NYE AKER

MEDVIRKNING PULJE 3.2 - MØTE 3

GRUPPE X - POLIKLINIKK OG DAGBEHANDLING

TEMA FOR MØTE 3

S28 - 04.01.069 Undersøkelse og behandling, klinisk nevrofysiologi

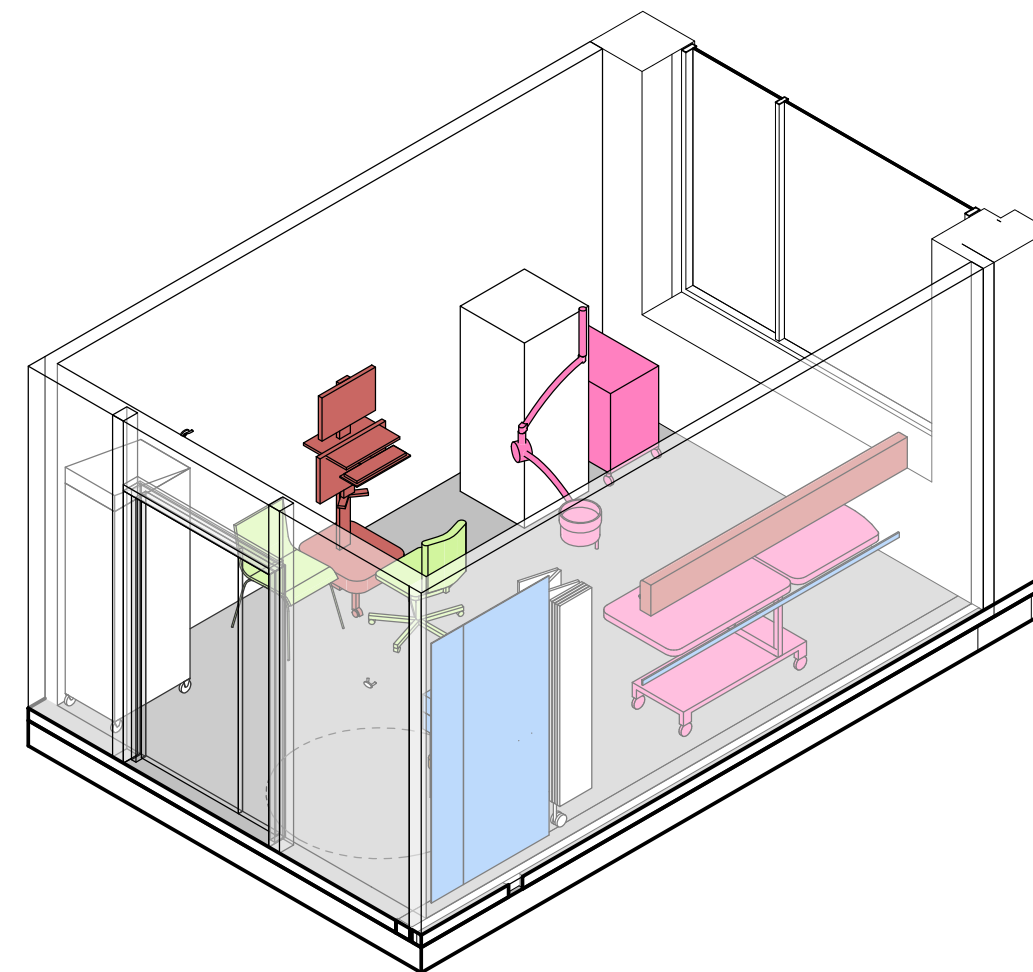
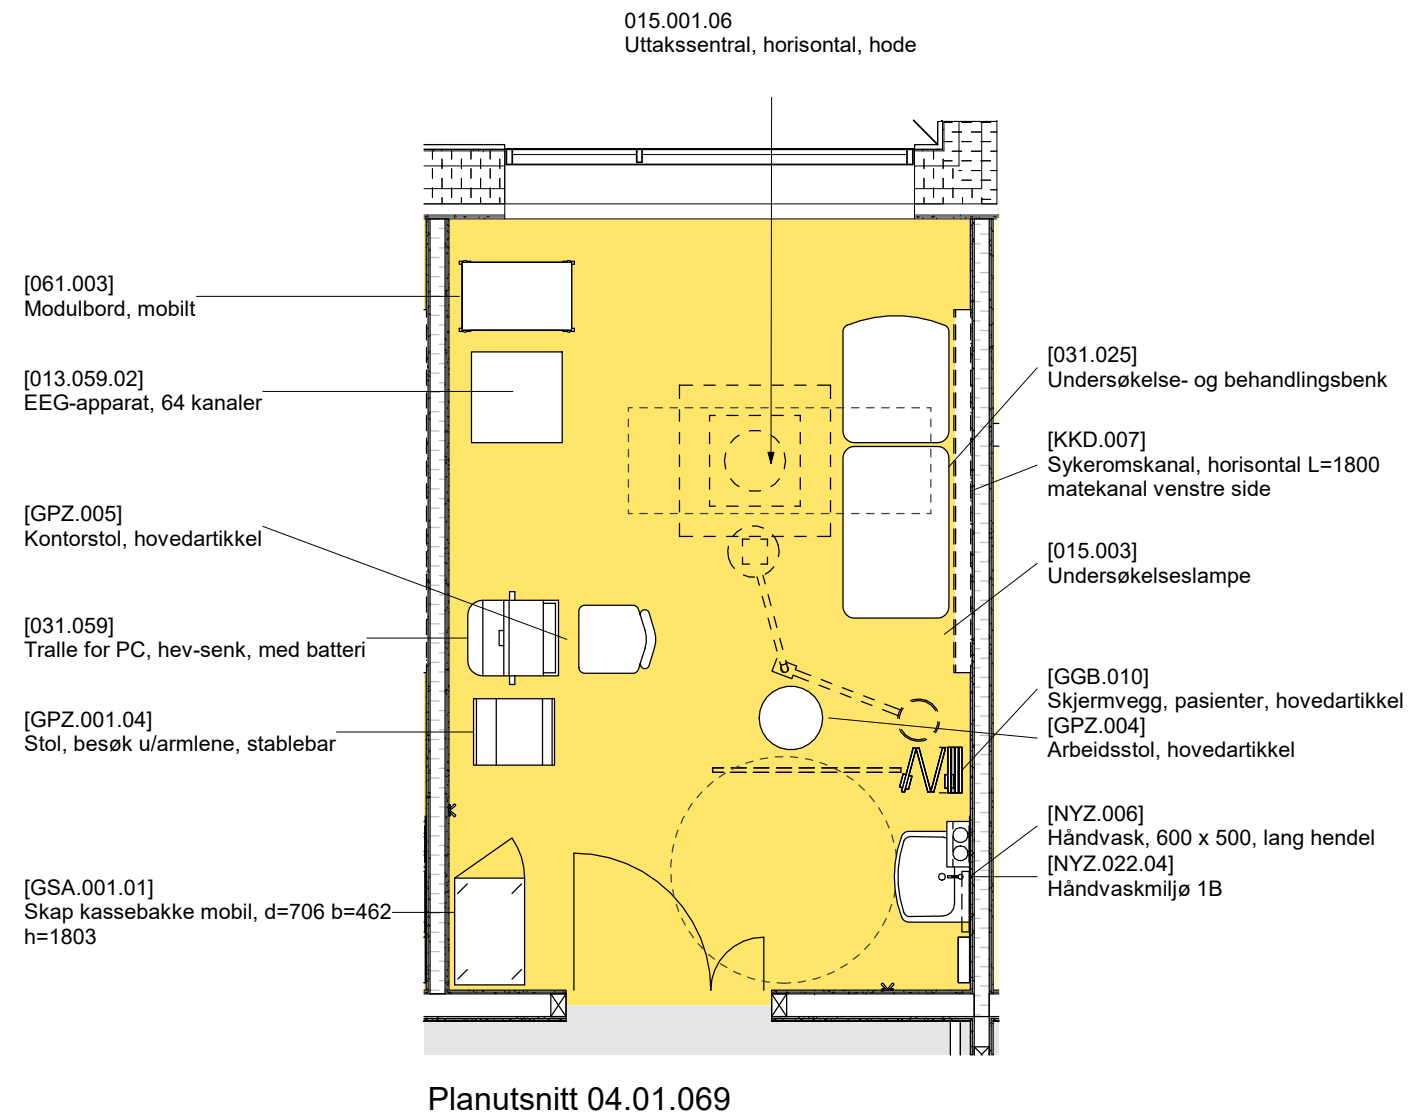
- Lagt inn pc-tralle i stedet for arbeidsbord - er det tilstrekkelig?
-

S29 - 04.01.126 WC, HC, pasient

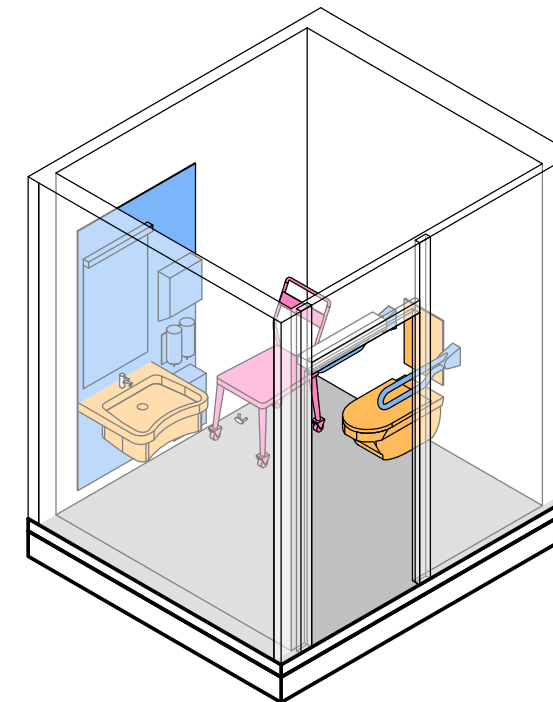
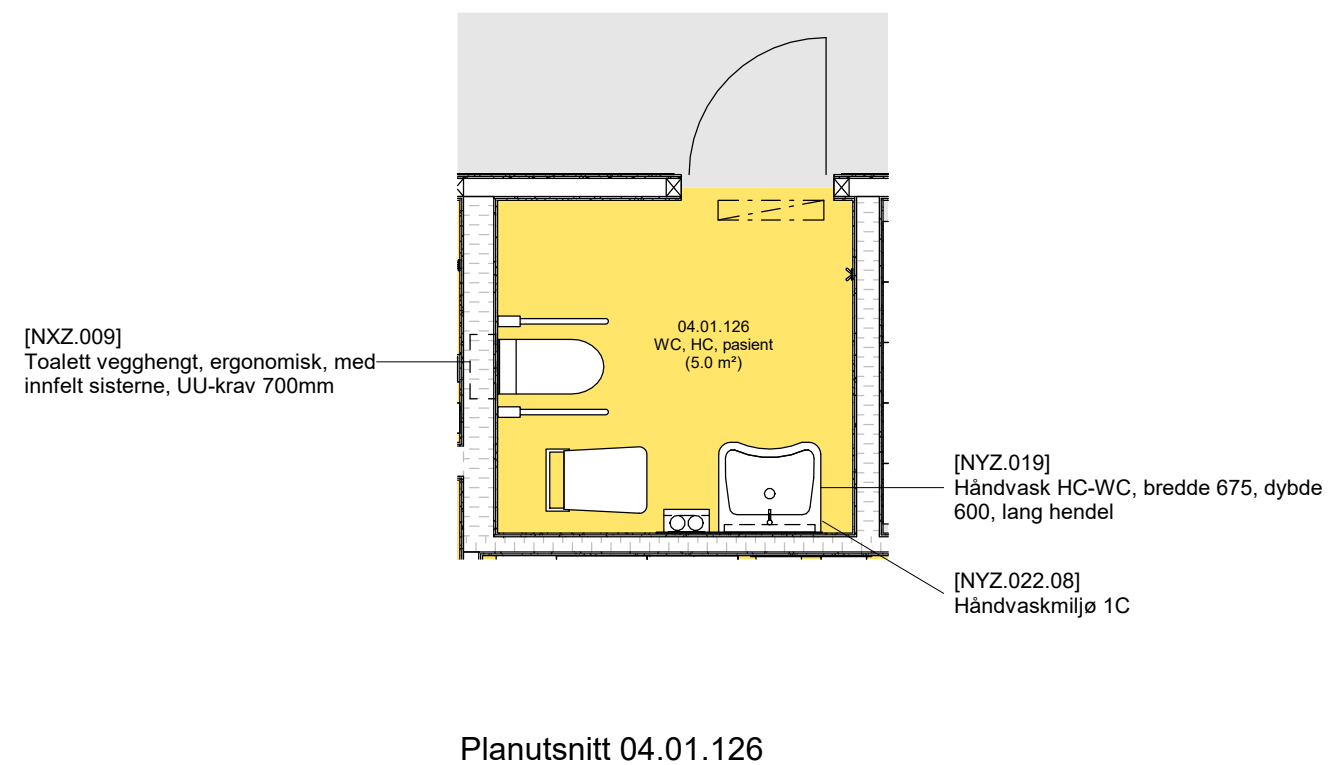
- Ønsker tilbakemelding på type stol for hårvask?

S30 - 04.01.157 Undersøkelse og behandling, spesialrom, prosedyre

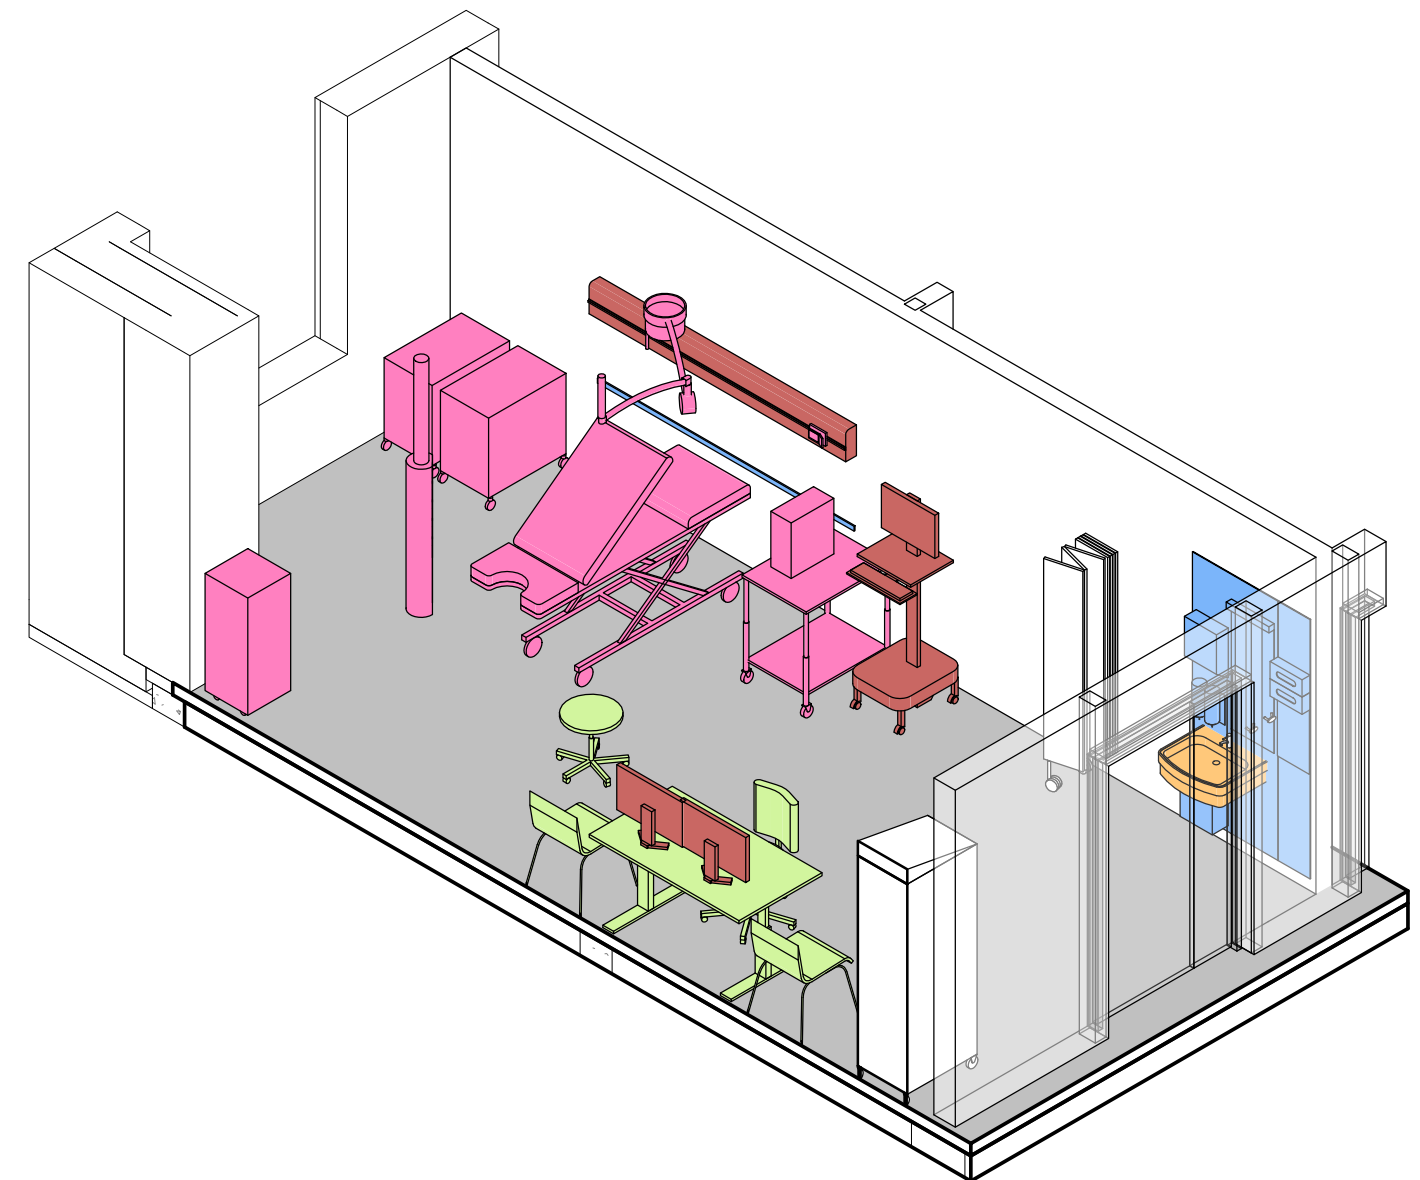
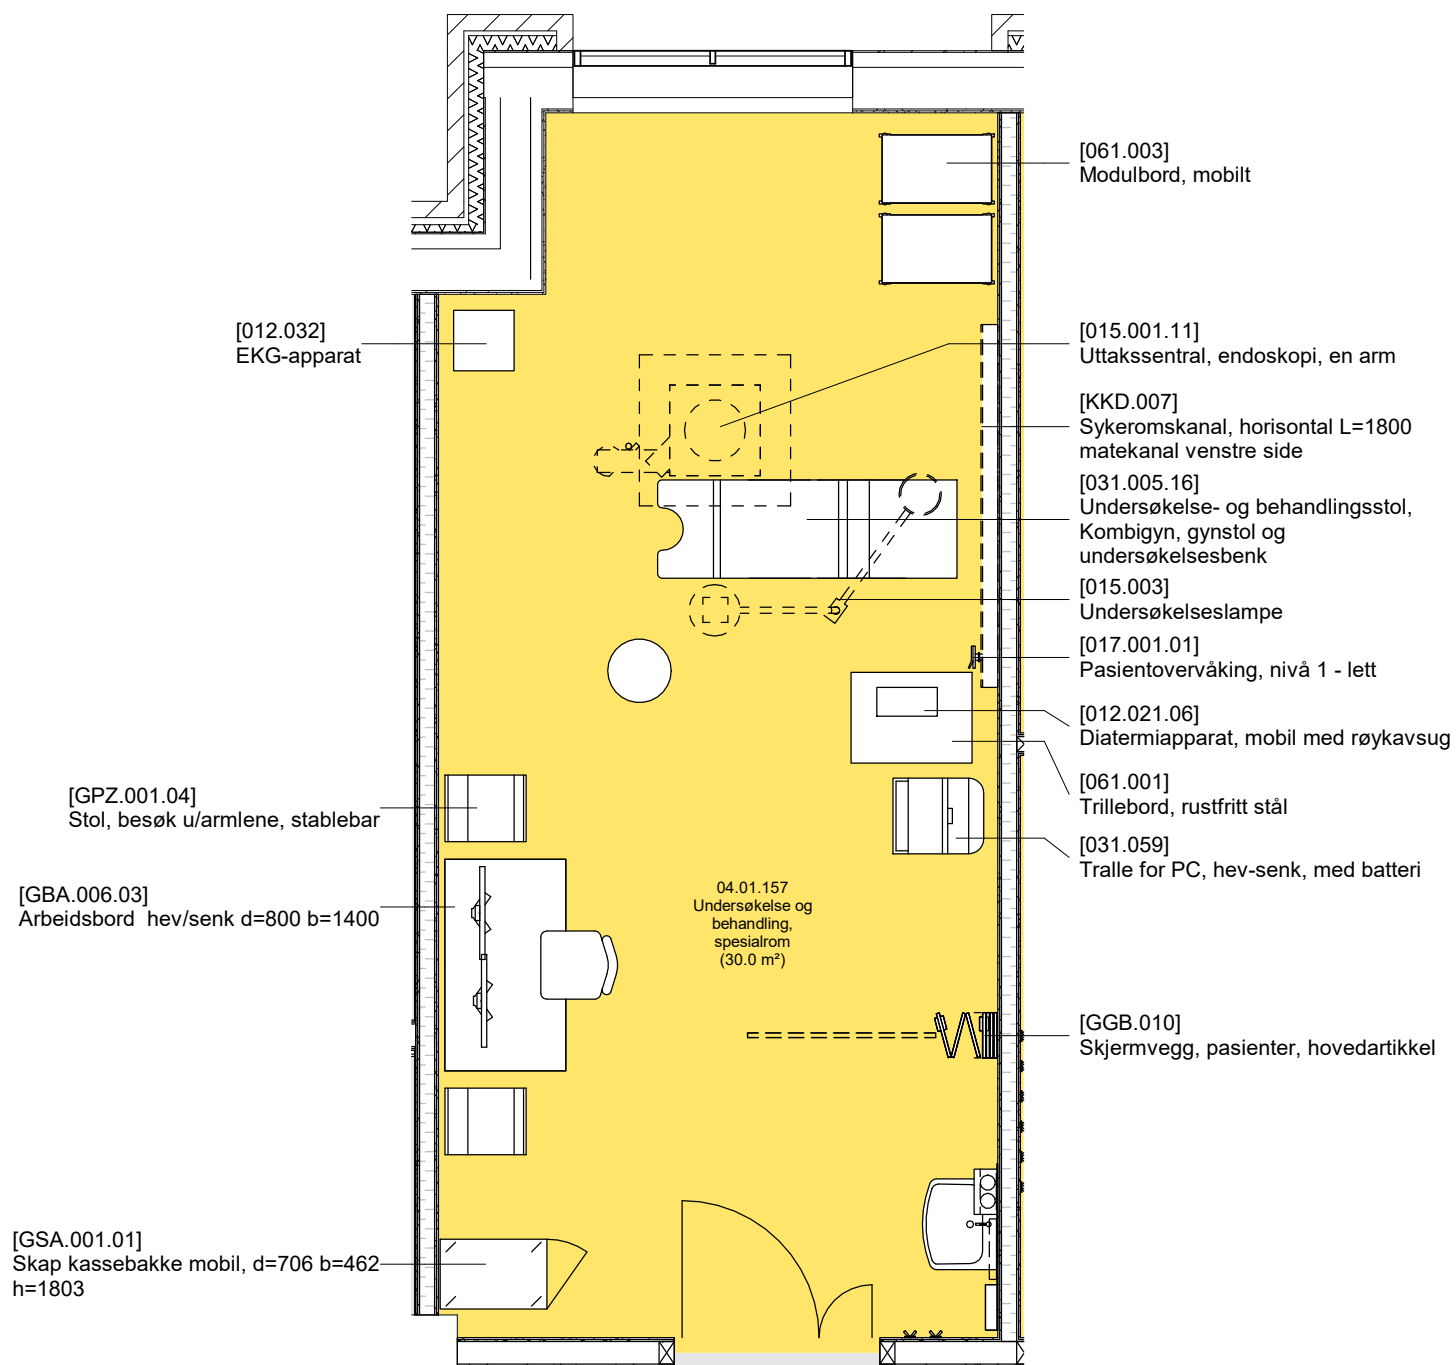
- Dette er et stort rom; er det noe plasskrevende som kunne vært plassert her?

S31 - 04.01.177 Undersøkelse og behandling, spesialrom, klinisk nevrofysiologi

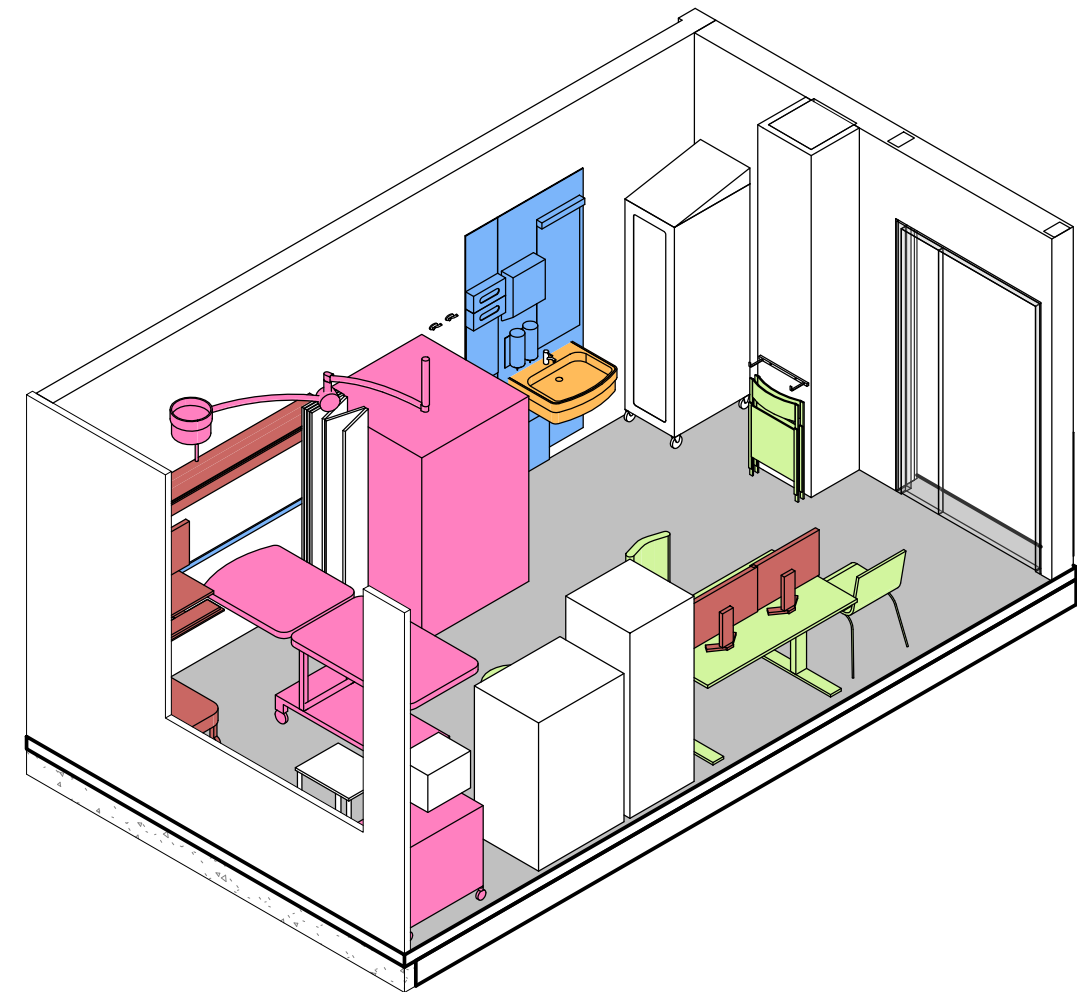
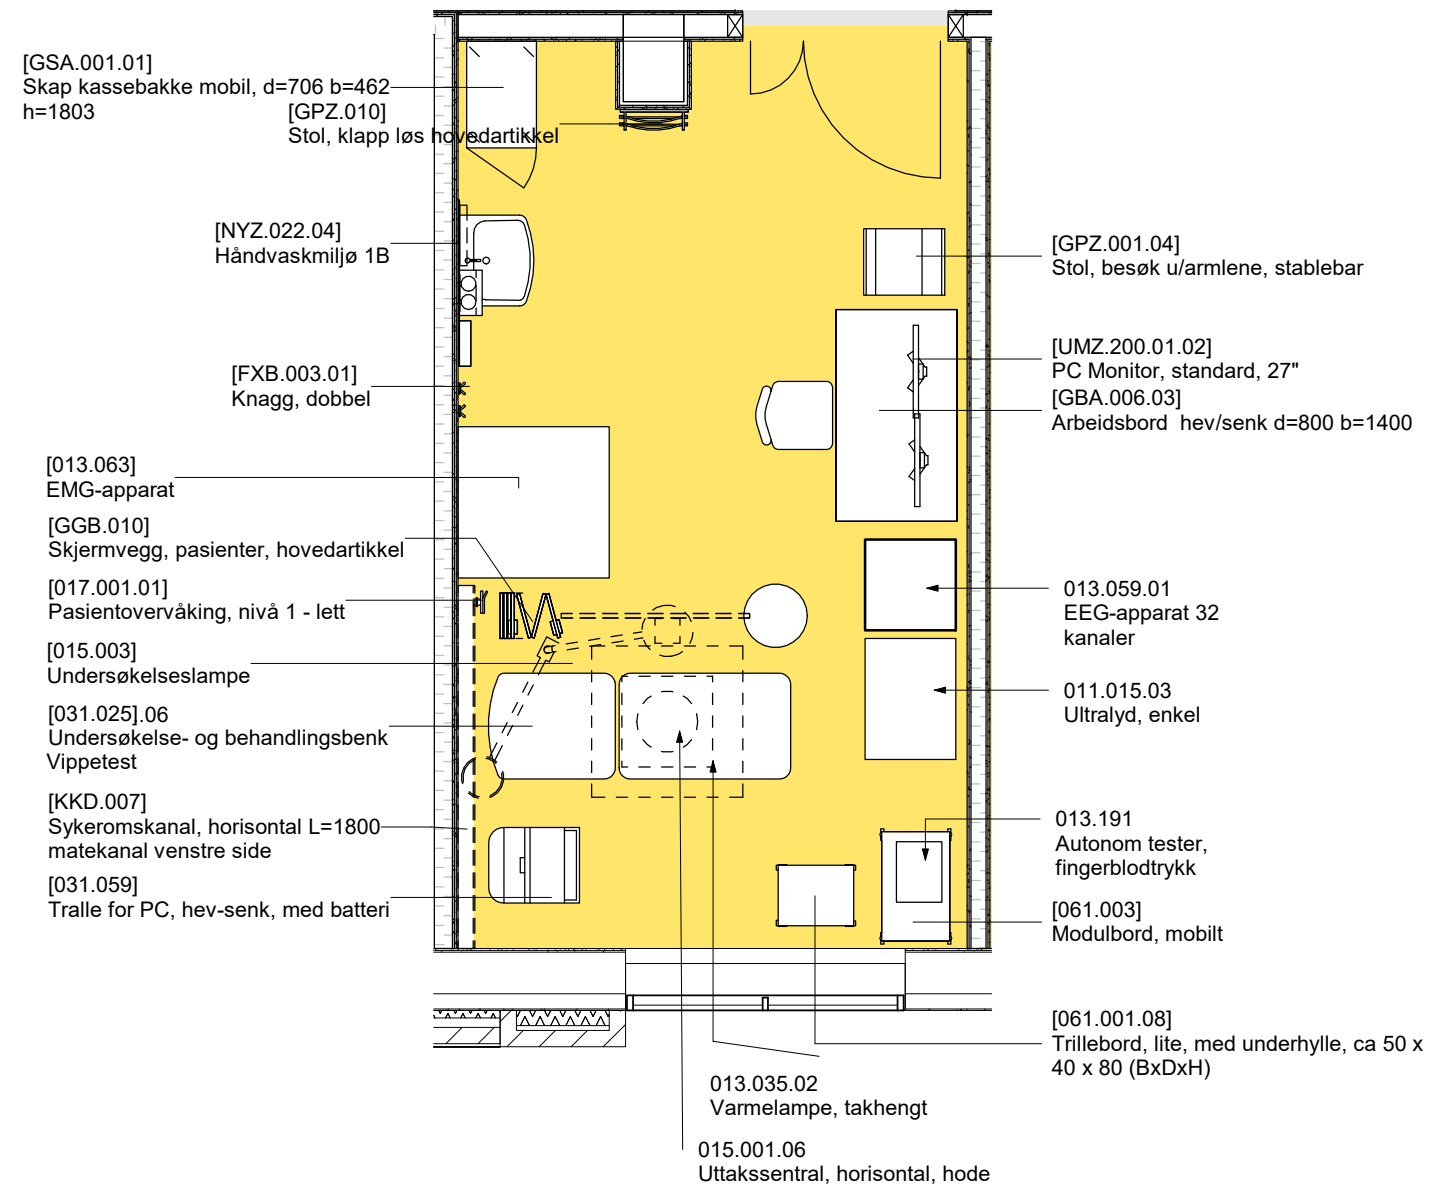
- Det er mye utstyr i dette rommet. Kan arbeidsbord og stol erstattes av pc-tralle?
